**ISTRUTTORIA DEL SERVIZIO PIANIFICAZIONE TERRITORIALE URBANISTICA E CARTOGRAFICA**

**COMUNE di NONANTOLA**

**Variante al P.R.G. adottata con Delibera di Consiglio Comunale n. 24 del 04/04/2019**

**Ai sensi dell'articolo 4 LR24/17: Osservazioni ai sensi dell'art.41, Parere tecnico LR 19/2008, Parere ambientale ai sensi dell'art. 5 L.R. 20/2000 e dell'art. 12 del D.lgs. 152/2006**

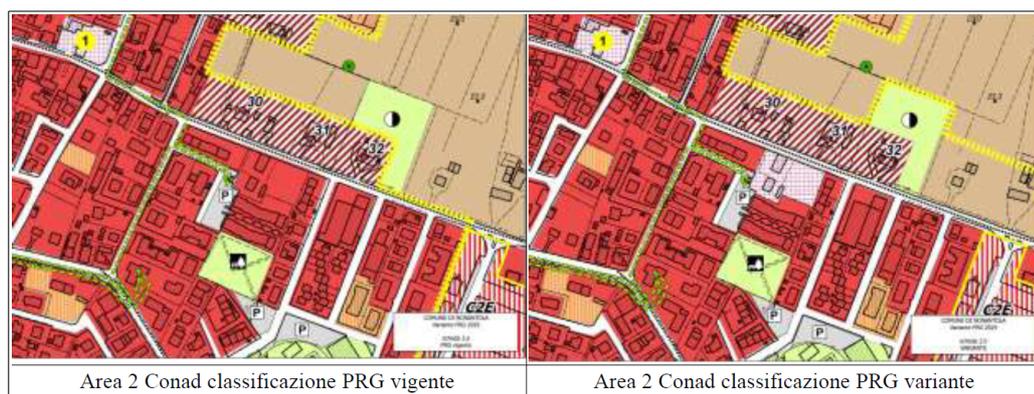
La valutazione di clima acustico si basa su una misura breve svolta in prossimità del fronte stradale della SP55; non viene dichiarato a che distanza è svolto il rilievo fonometrico ma solo l'altezza della postazione di misura che corrisponde al piano terra (1,5 m di altezza). La misura mostra livelli di rumore ambientale inferiori ai limiti della classe II, tuttavia non esplicitando le distanze dalla infrastruttura stradale SP255 (esistente e dotata della fascia di rispetto stradale di 50 m assegnata alla IV classe acustica) del rilievo fonometrico e del primo fronte abitativo delle nuove abitazioni, non è possibile valutare la compatibilità acustica della trasformazione urbanistica a distanze inferiori di 50 m. Inoltre si osserva la presenza di un campo sportivo a ovest del comparto in questione, per il quale non viene valutato il potenziale impatto sulle nuove abitazioni.

In merito alla classificazione acustica il proponente dichiara la necessità di trasformare l'area dall'attuale classe acustica III (Area di tipo misto) alla classe II (Aree prevalentemente residenziali) sulla base dei risultati delle misure di rumore svolte nel clima acustico e per la contiguità dell'area con un PUA in corso di attuazione a prevalente destinazione residenziale; la fascia stradale assegnata alla IV classe acustica in adiacenza alla SP255 viene dichiarata esterna alla variante urbanistica.

In relazione a ciò, si concorda con l'assegnazione della classe II di progetto all'area, in quanto coerente con la futura previsione residenziale. Tuttavia non essendo stata dimostrata la compatibilità acustica all'interno della fascia di pertinenza stradale, si ritiene che le future residenze dovranno essere ad almeno 50 m di distanza dalla strada esistente SP 255. Si segnala inoltre la necessità di esaminare con maggior dettaglio le possibili criticità determinate dalla presenza di un campo sportivo a ovest del comparto in questione, definendo quali distanze e distribuzione degli edifici permetteranno di garantire il rispetto dei limiti di immissione assoluti in facciata e differenziali all'interno delle nuove abitazioni durante lo svolgimento delle attività sportive.

### 3.5 – REDU' – da Zona B1 e Parcheggio a Zona Agricola;

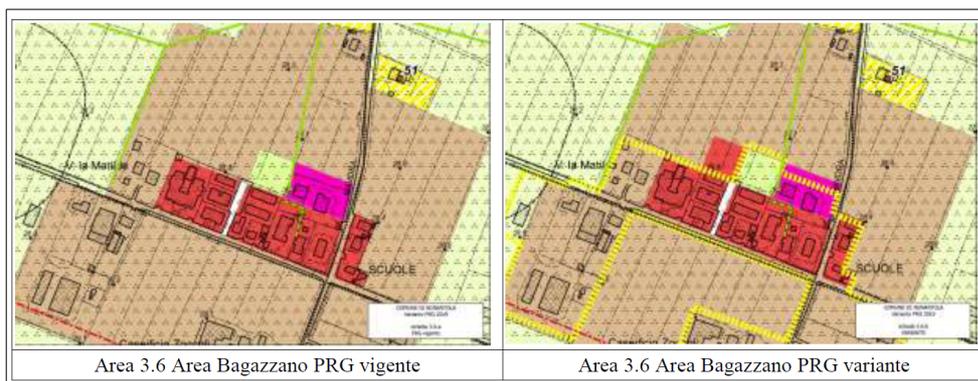
Cancellazione Zona omogenea B2 e Parcheggio pubblico di circa 300 mq, con conseguente riduzione di capacità edificatoria residenziale pari a 883 mq di SU in recepimento della richiesta del privato e conseguente ripristino della Zona agricola per una SU pari a 883 mq.

**In merito a questa variante è possibile esprimere parere favorevole senza osservazioni di carattere ambientale.**

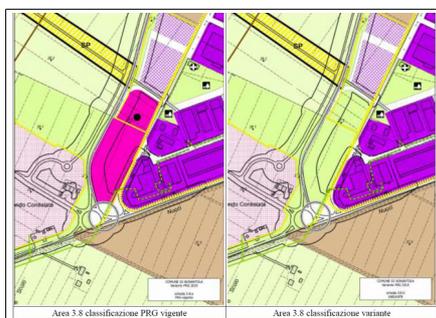
La variante della classificazione acustica proposta a seguito della trasformazione urbanistica prevede la trasformazione dell'area di nuova edificazione, da classe III (Aree di tipo misto) nello stato di fatto, a classe II (Aree prevalentemente residenziali) nello stato di progetto.

Anche la valutazione di clima presentata effettuata dal proponente mostra, tramite un rilievo di 24 ore, livelli di rumore ampiamente inferiori ai limiti associati alla classe acustica II, rendendo acusticamente compatibile l'intervento proposto.

Considerato che, come riportato al punto 3.7 del Documento Valsat/VAS – Rapporto preliminare di verifica di assoggettabilità a VAS, ai margini del comparto è presente un tratto di linea a MT, **si invita ad inserire nella disciplina specifica, la necessità, in fase attuativa, dell'applicazione dell'art.12.17 delle NTA del PRG, richiedendo il parere dell'Ente gestore della linea a MT, al fine di organizzare correttamente il planivolumetrico, riportando la DPA della linea a MT, all'interno della quale non devono essere collocati usi che prevedano la permanenza di persone per più di 4 ore giornaliere.**
